敦賀発電所2号炉
審査資料における薄片試料作製位置の一部誤り等について
(現在までの取組み状況)

令和5年3月17日
日本原子力発電株式会社

【本件事象の概要】

H27-B-1孔 深度74.36～74.50mの破砕部における薄片試料作製位置と最新活動面の関係

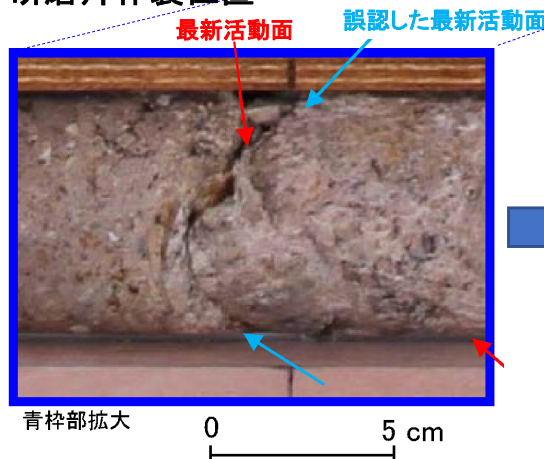
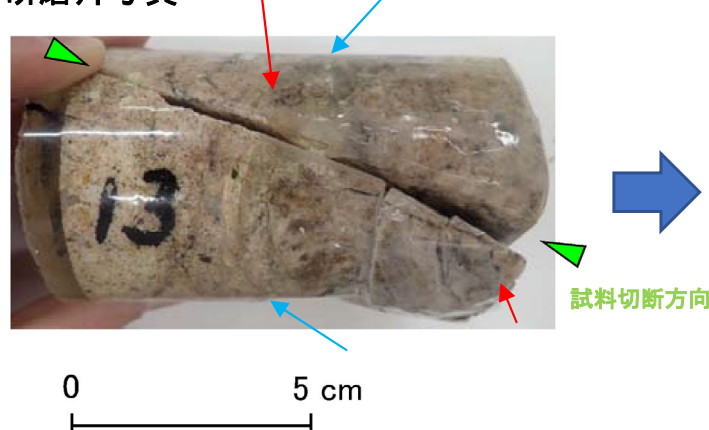
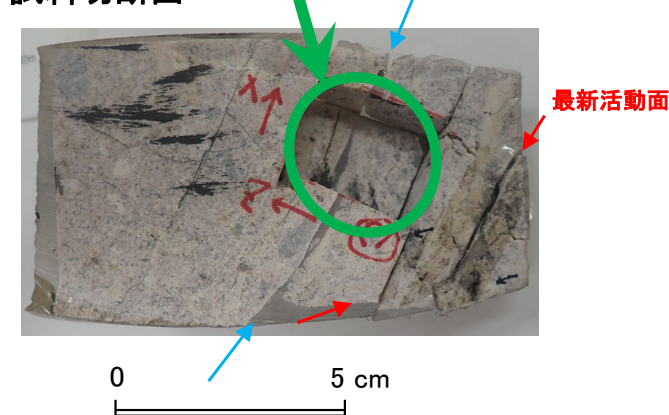
第1113回審査会合でのコメントを踏まえ、条線観察及び薄片観察における観察箇所や試料作製箇所の適切性を分かりやすく確認できる資料を作成するために、研磨片の残試料を組み合わせたとこ、薄片試料が最新活動面（深度74.40m）で作製されていないことを確認した。

試料切断方向は、最新活動面に直交、かつ、条線方向に平行に設定する（当該試料は誤った方向に切断されてる）。

薄片試料が最新活動面位置で作製されていないかった。

H27-B-1 深度74.36～74.50m (1/2)

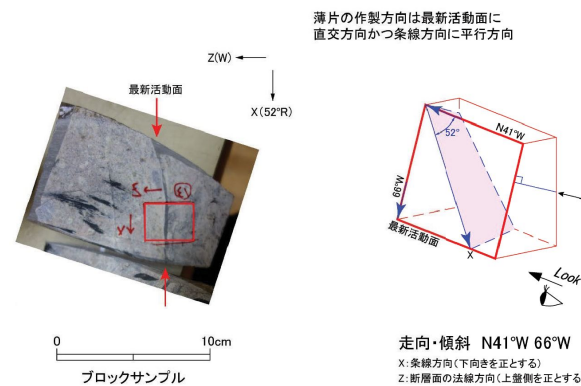
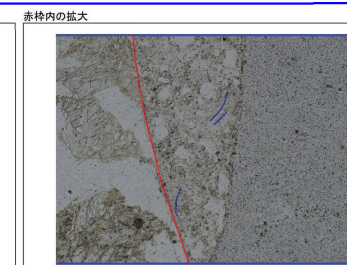
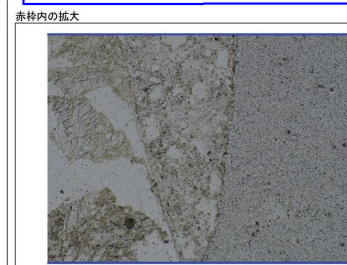
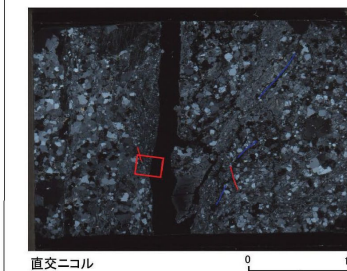
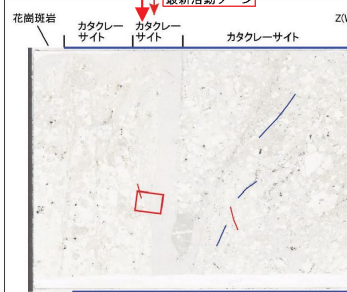
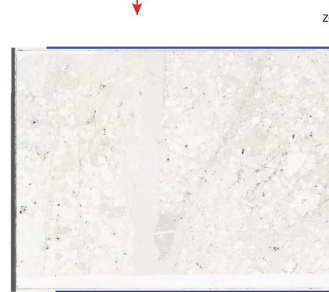
・薄片試料作製位置が正しくなかったため、薄片試料を再作製し、観察した結果を記載する。

- ・H27-B-1のボーリングコアから採取した薄片試料の観察結果によれば最新活動面(深度74.40m)の変位センスは、左ずれを伴う正断層成分が卓越する。
- ・断層岩区分については、最新活動ゾーンは周辺のカタクレーサイトのゾーンより細粒であり、局所的ではあるが幅6mm程度の範囲で粘土鉱物が若干認められることから、断層ガウジと判断していた。
- ・最新活動ゾーンに以下の特徴が認められることから、カタクレーサイトのみからなる破砕部であると判断した。
 - (カタクレーサイト) 基質を構成する粘土鉱物は少ない。
 - (カタクレーサイト) 最新活動面に沿った帯状の粘土土部は局所的である。
 - (カタクレーサイト) 角ばった岩片が多い。
 - (カタクレーサイト) ジグソー状の角礫群が認められる。

このゾーンは当初断層ガウジと判断していたが、上記に示す通りカタクレーサイトと判断した。

H27-B-1 深度74.36～74.50m (2/2)

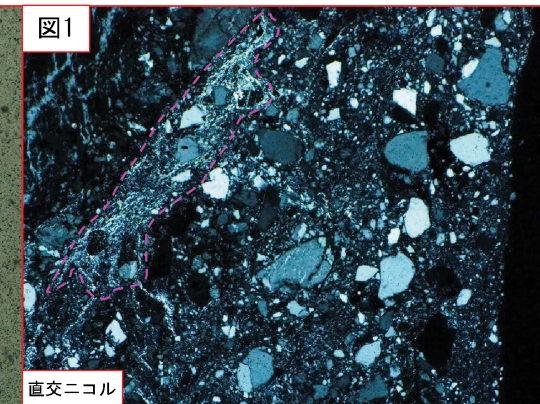
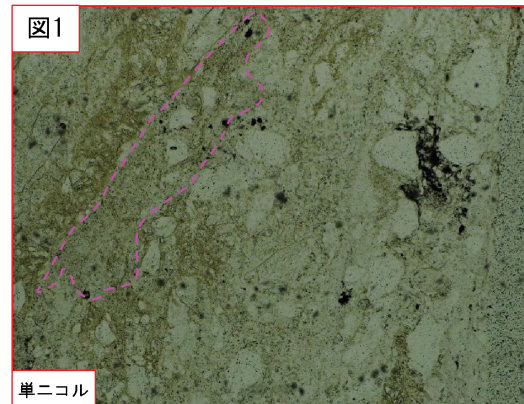
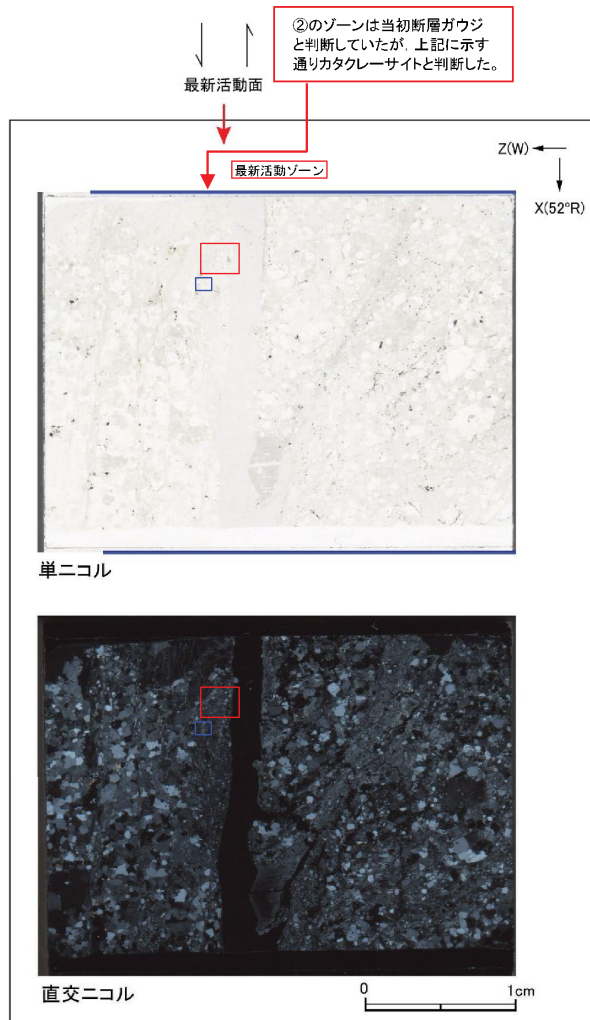
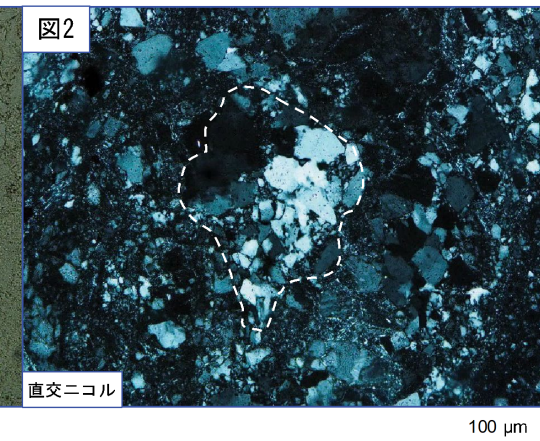
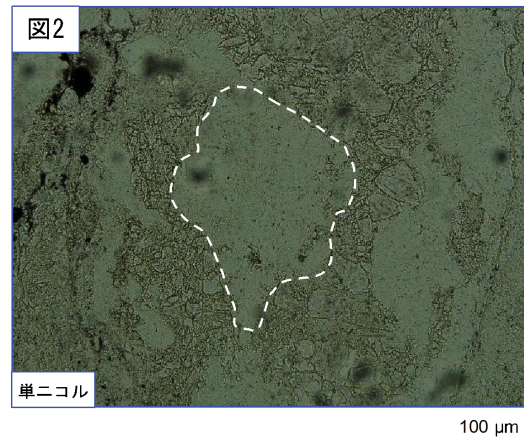
- ・ 薄片試料を再作製し、観察した結果を記載する。

- 基質を構成する粘土鉱物は少ない。(図1)
- 最新活動面に沿った帯状の粘土状部は局所的である。(図1)
- 角ばった岩片が多い。(図1)
- ジグソー状の角礫群が認められる。(図2)

研磨片写真

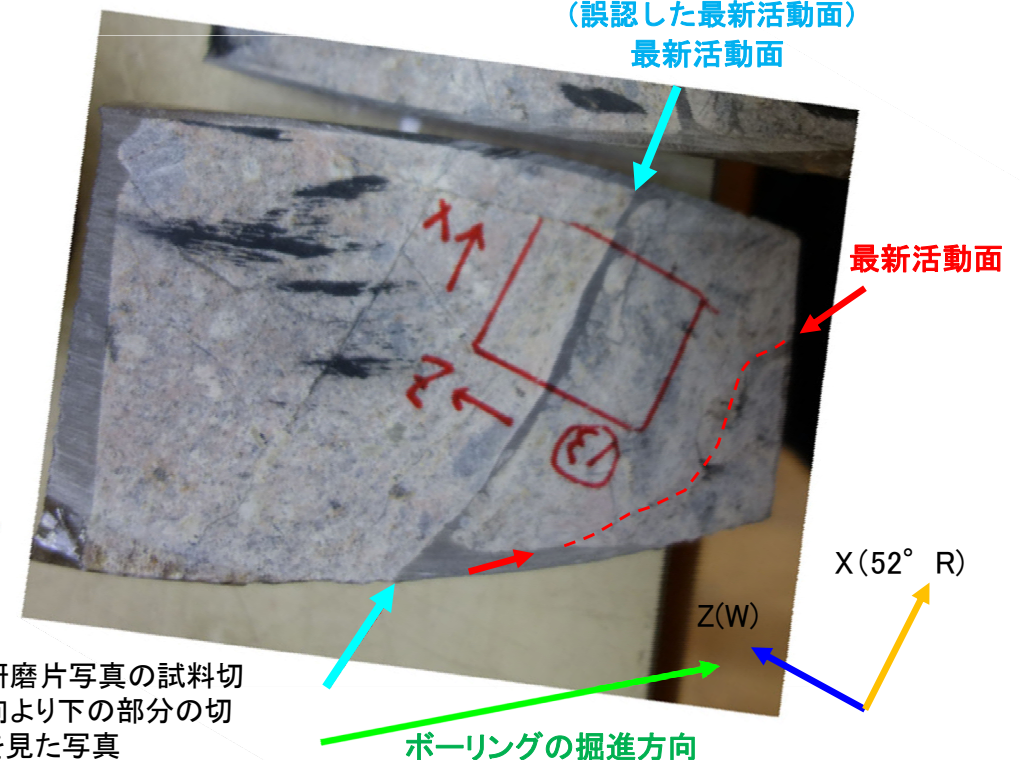
事 実: 当該の研磨片の最新活動面の位置については、以下の状況から誤認していた。

- ① 研磨片の外見が汚れており、最新活動面の確認が難しかった。
- ② コアと研磨片の外見を対比するための目印となる特徴が無かった。
- ③ 試料切断面において、最新活動面は湾曲し研磨面の端に位置していた。
- ④ 試料切断面において、中央には直線的な割れ目があった。

問題点: 当該の研磨片については、近傍の割れ目と最新活動面の識別が困難なものであったため、最新活動面が研磨片の中央にあると思い込んだ。

あるべき姿: 当該の研磨片については、近傍の割れ目と最新活動面の識別が困難なものであったことを踏まえ、これを考慮した確認手順を定める必要がある。

K断層 薄片試料観察(H24-A-11 深度11.81m)

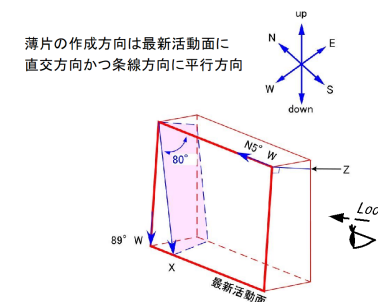
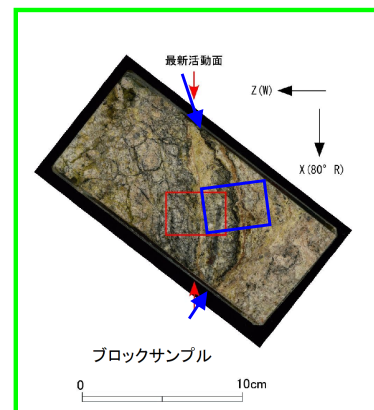
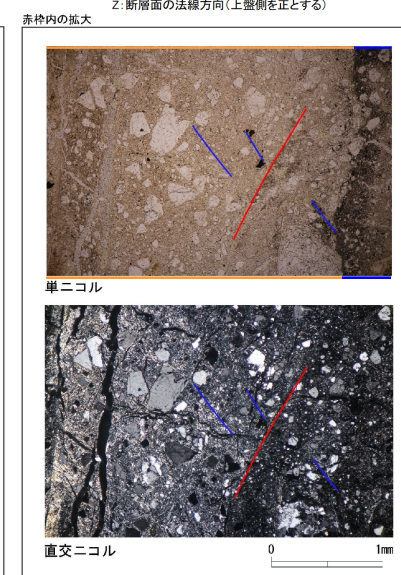
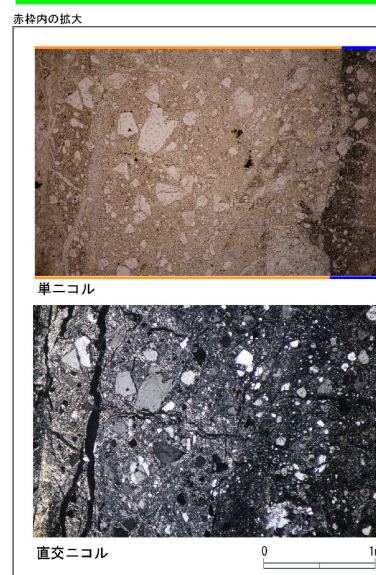
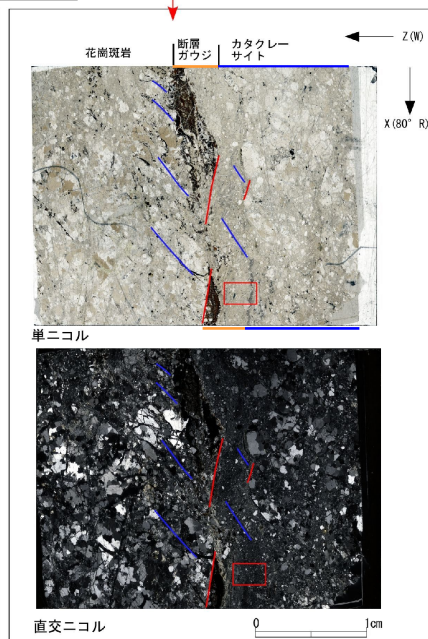
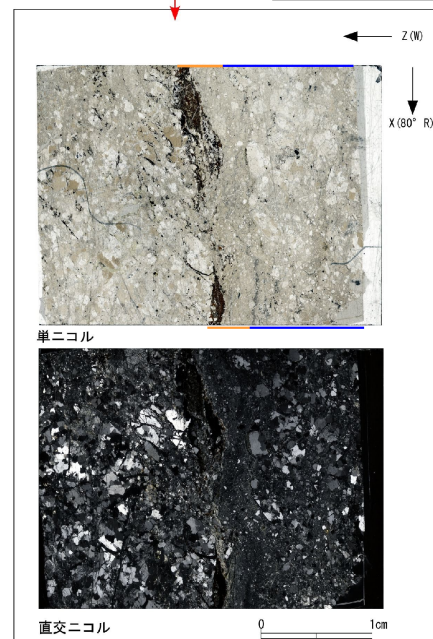
- ・ ブロックサンプルに示していた最新活動面を示す赤矢印の位置を修正する。
- ・ 薄片試料作製位置を示す赤枠の位置を修正する。(なお、薄片観察は、正しい最新活動面の位置で行われていた。)

現記載: 赤矢印, 赤四角
修正後: 青矢印, 青四角

3. K断層
性状一覧表(9/12)

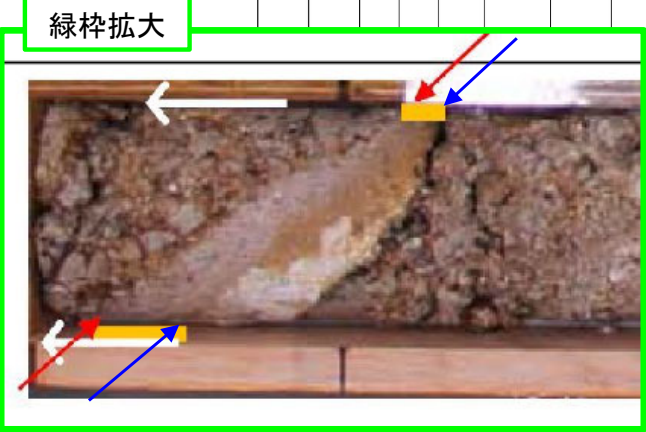
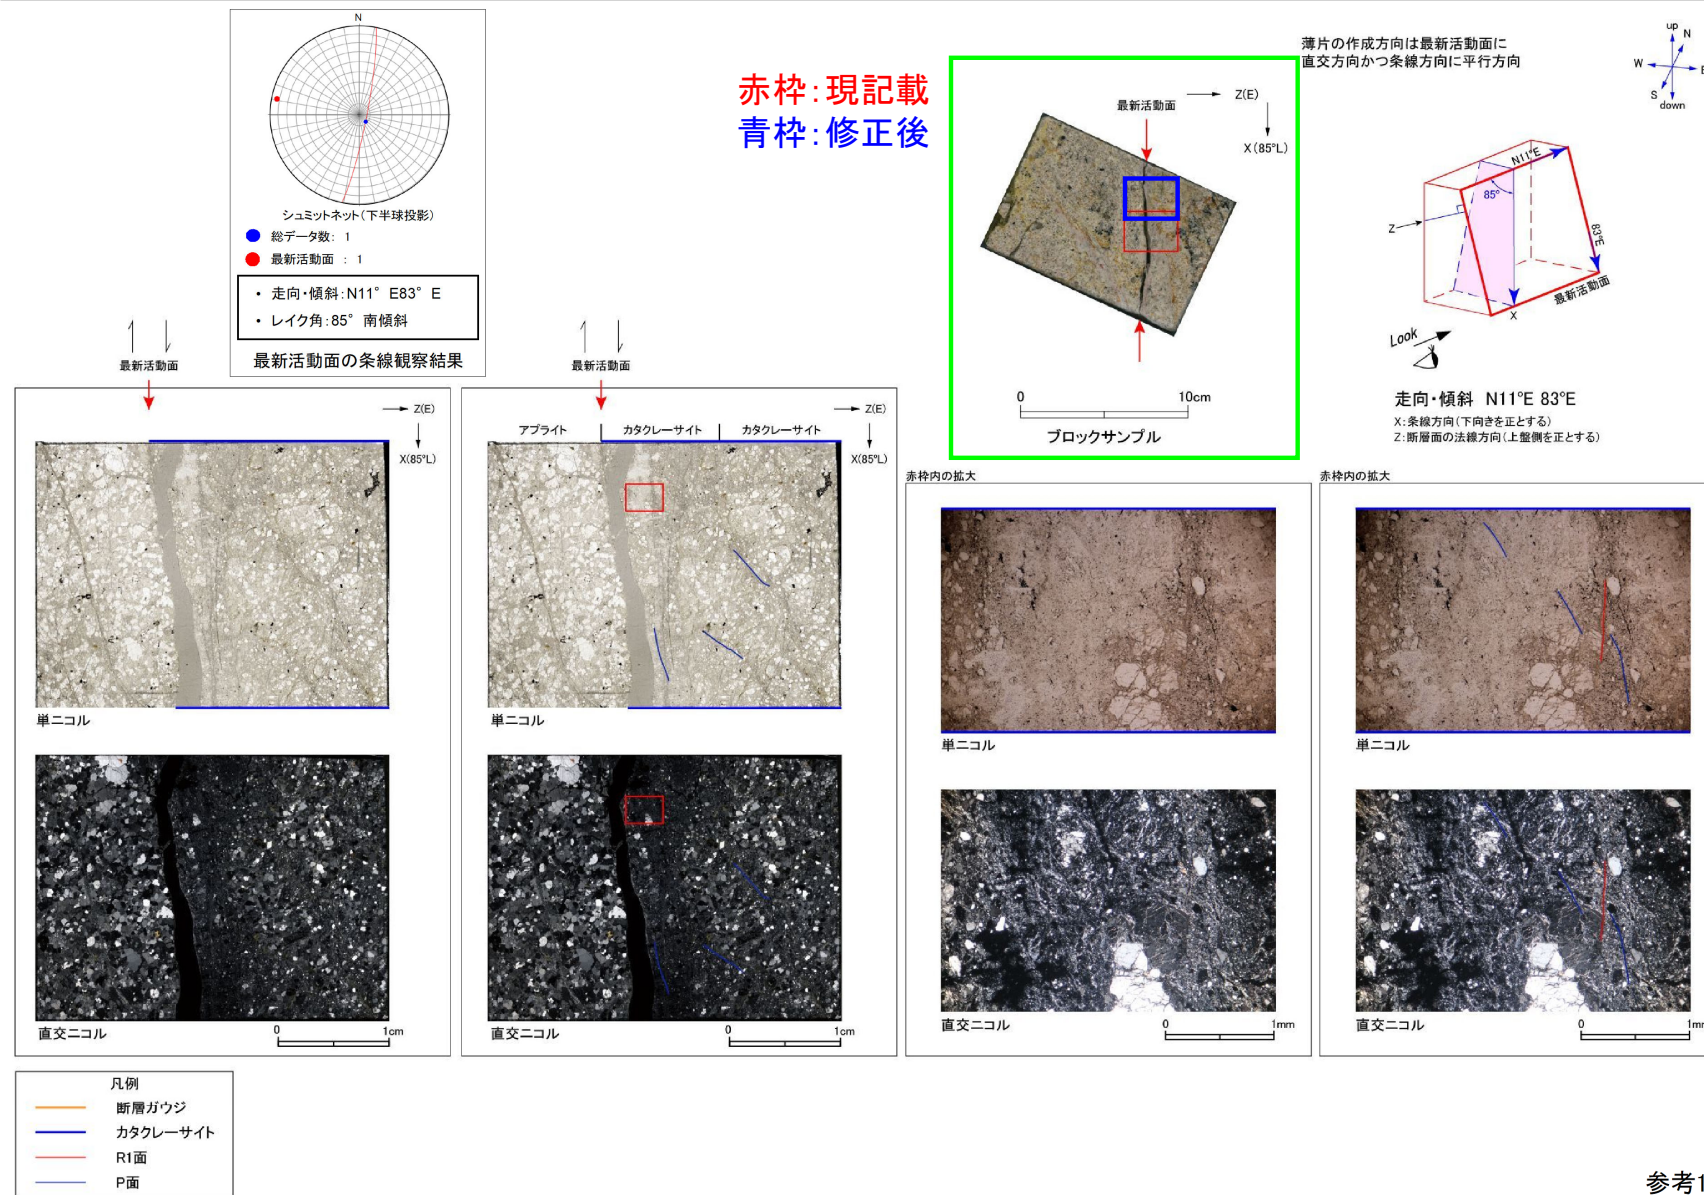
- 性状一覧表に掲載していたコア写真において, 最新活動面の位置を示す赤矢印の位置を修正する。

赤矢印:現記載
青矢印:修正後

非モデル化破碎帯 薄片試料観察(H24-B14-2 深度47.40m)

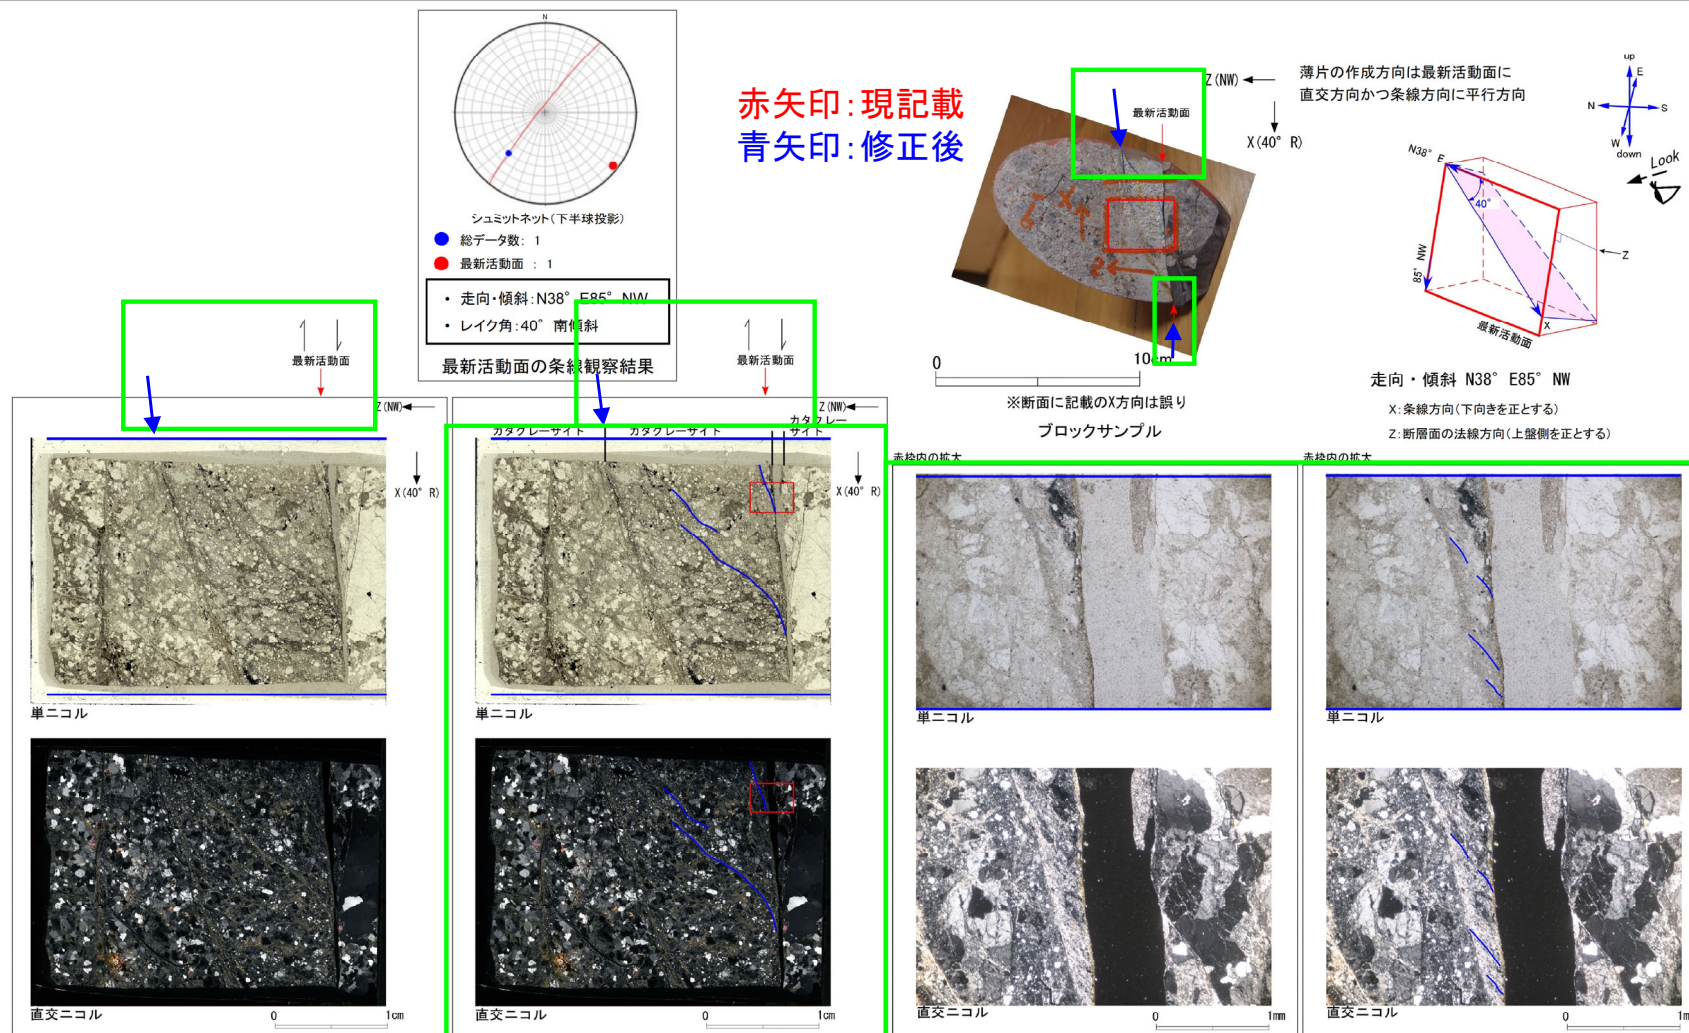
- ブロックサンプルにおいて, 最新活動面を示す赤矢印と, 薄片写真に表示していた最新活動面を示す赤矢印の位置を修正する。
- 薄片試料は正しい最新活動面の位置を含んで作製されていることから, 最新活動面沿いを再観察し, 観察結果を審査資料に反映する。
